RELATÓRIO DE FISCALIZAÇÃO AGENERSA/CASAN Nº 081/2024

Processo:	SEI-480002/001547/2024	Data	23/05/2024
Concessionária	Águas do Rio	Bloco	04
Local Fiscalizado	Rua Sá Viana, próximo ao nº 218 - Grajaú		
Tipo da Ocorrência	Fiscalização Periódica		
Objetivo da Fiscalização	Vistoria da operação da Estação Elevatória de Água Tratada Sá Viana		
Representantes da Concessionária:	Vagner Rodrigues – Encarregado de operações		
Representantes da AGENERSA:	Lia Carolina Melo da Silva – Especialista em Regulação Leonardo Cardoso Sinfrônio – Especialista em Regulação

Figura 3 - Abrigo do painel de controle enferrujado e aberto

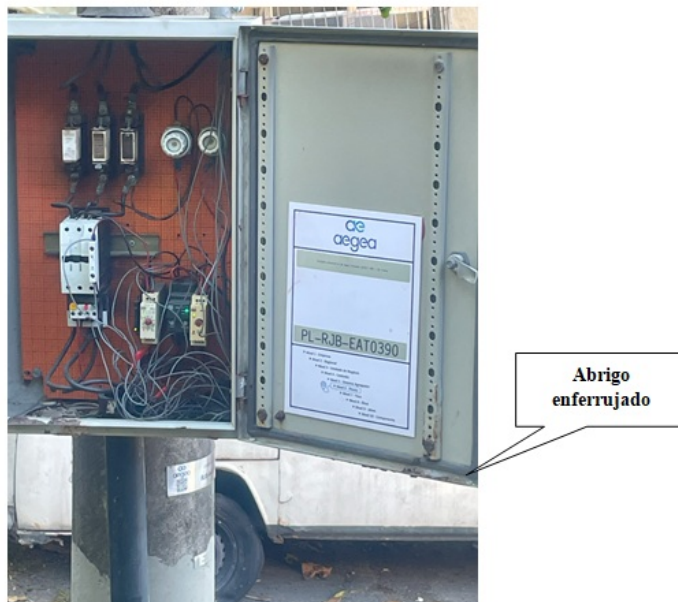
O abrigo do painel de controle da elevatória encontra-se em mau estado de conservação, enferrujado, além de estar destrancado, com acesso livre a qualquer pessoa, também não havia sinalização de risco de choque elétrico (Figura 3).

- não há identificação da estação elevatória;
- não há sinalização de risco de choque elétrico no painel de controle;
- falta de registros de manutenção *in loco*;
- abrigo do painel de controle em mau estado de conservação e destrancado;

- Providenciar a identificação da unidade;
- Providenciar registros *in loco* de manutenções realizadas;
- Providenciar trava para o painel elétrico, sinalização de segurança de risco de choque elétrico e um abrigo em melhores condições.
